改善箇所説明図

改善の内容

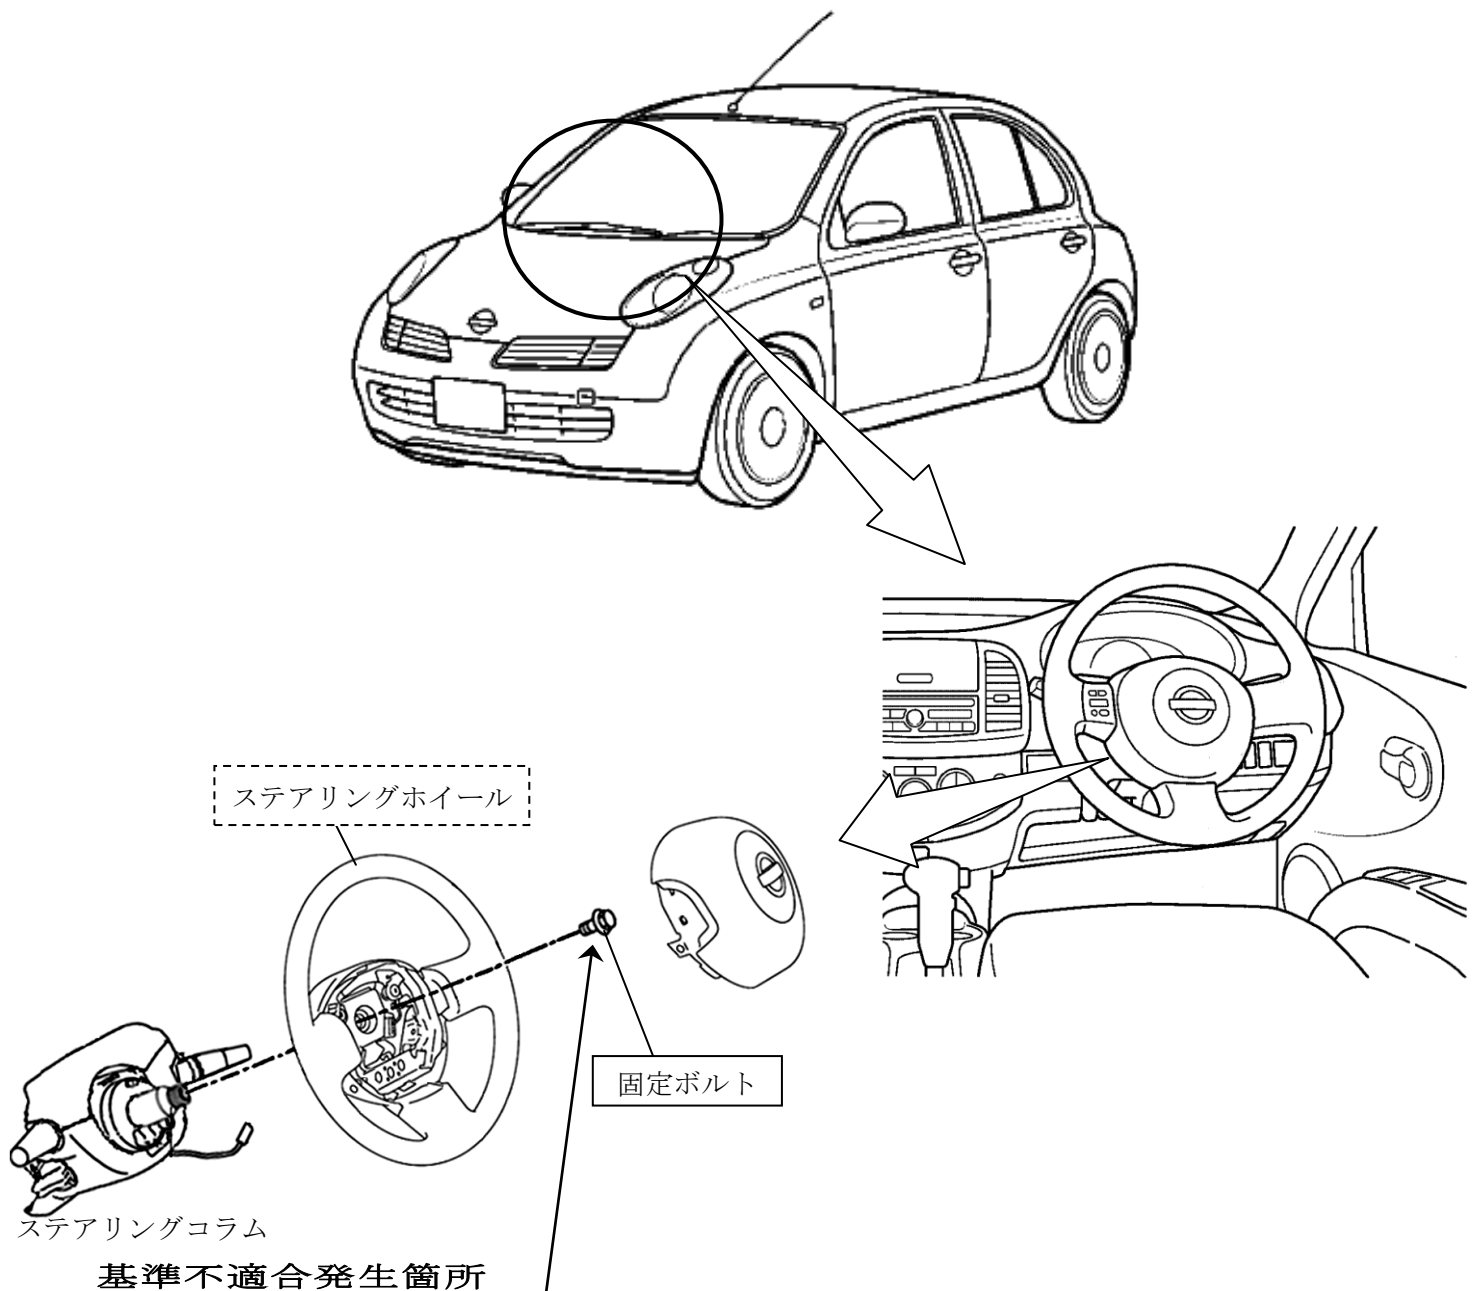
ステアリングホイールにおいて、固定ボルトの締め付けが不適切なものがあるため、走行中の振動等により当該固定ボルトが緩んで、ステアリングホイールとステアリングコラムのセレーション勘合部でガタが発生することがある。そのまま使用を続けると、当該セレーション勘合部が摩耗してガタが更に大きくなり、最悪の場合、ハンドル操作ができなくなるおそれがある。

全車両、当該固定ボルトを適切なトルクで締め付ける。なお、当該ボルトが緩み、ガタが発生している場合は、ステアリングホイールを新品と交換し、適切なトルクで締め付ける。

識別：銀色のシールをモデルナンバープレートの右横に貼り付ける。
